Mission régionale d'autorité environnementale

Avis délibéré sur le projet de reconstruction du site principal du Centre Hospitalier Universitaire de Reims – phase 1 (51)

n°MRAe 2018APGE30

Illustration 2: Implantation des bâtiments prévus lors de la phase 1 (source : étude d'impact)

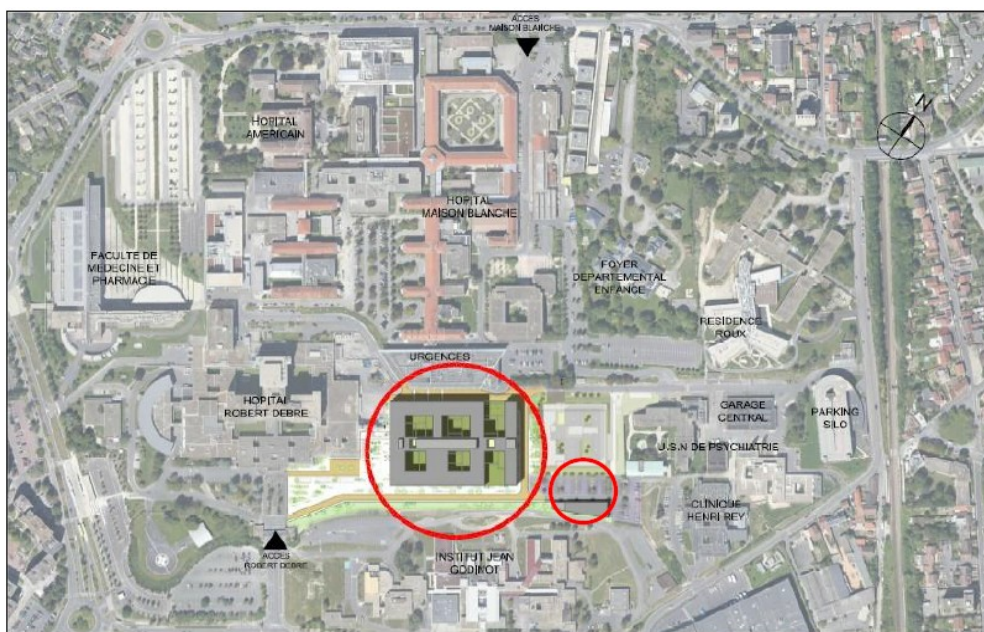
- la suppression de 560 places de stationnement réservées au personnel et aux personnes ayant un rendez-vous pour une consultation ;
- la construction d'un bâtiment de 54 000 m² de surface de plancher répartis sur 5 étages (niveaux -2, -1, 0, 1 et 2) pouvant accueillir 472 lits et les activités suivantes : consultations et explorations, imagerie, blocs opératoires, soins critiques et hospitalisations ;

- la création d'un appareil élévateur pour faire le lien avec l'hôpital Robert Debré ;
- la création de passerelles aux niveaux 0, 1 et 2 pour faire la liaison avec le bâtiment des urgences ;

- la création au niveau -2 d'une galerie enterrée permettant d'accéder au bâtiment du pôle de biologie territoriale ;
- la construction du bâtiment énergie comprenant des transformateurs, le tableau général basse tension (TGBT) et les groupes de froid ;

Illustration 3: Configuration du nouveau site (source : étude d'impact)

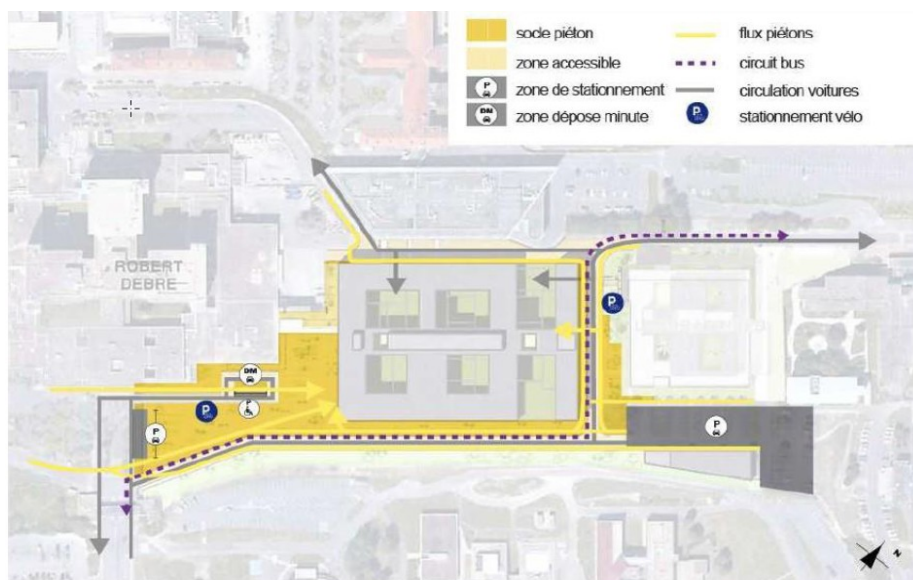
Le site du CHU est desservi par la ligne A de tramway, dont l'arrêt terminus Hôpital Debré se trouve dans le périmètre d'étude du projet et permet le changement pour la ligne L4 de bus. Le site du CHU propose un parking silo actuellement sous-exploité qui pourrait accueillir, sans que cela soit démontré, les usagers de l'aire de stationnement supprimée en raison de la réalisation du nouvel hôpital. L'étude d'impact met en avant la réduction de la place de la voiture sur le site, ce qui aurait pu être étudié en considérant le projet complet, la phase 3 prévoyant la réalisation d'un parking. D'autre part, selon le règlement du PLU près de 400 m² d'emplacements devraient être réservés pour les vélos. L'étude d'impact ne définit pas les besoins en stationnement, automobile ou cycliste, pour le futur bâtiment, ni ne traite l'accessibilité de manière quantitative. Plus spécifiquement, l'Autorité environnementale s'interroge sur les nouvelles habitudes de déplacement des personnels soignant et administratif. Avec la suppression du parking dédié, les solutions de report mériteraient d'être explicitées. Il n'est pas précisé si l'offre de transport en commun est adaptée aux horaires de travail. La problématique du stationnement sauvage n'est pas abordée. Un travail de sensibilisation du personnel pourrait être effectué en amont de la phase chantier, période la plus critique.

L'Ae recommande de détailler les solutions d'accessibilité proposées pendant et après travaux pour les usagers du CHU, en particulier le personnel, à partir des besoins préalablement définis, et d'intégrer les prescriptions du PLU à la démarche.
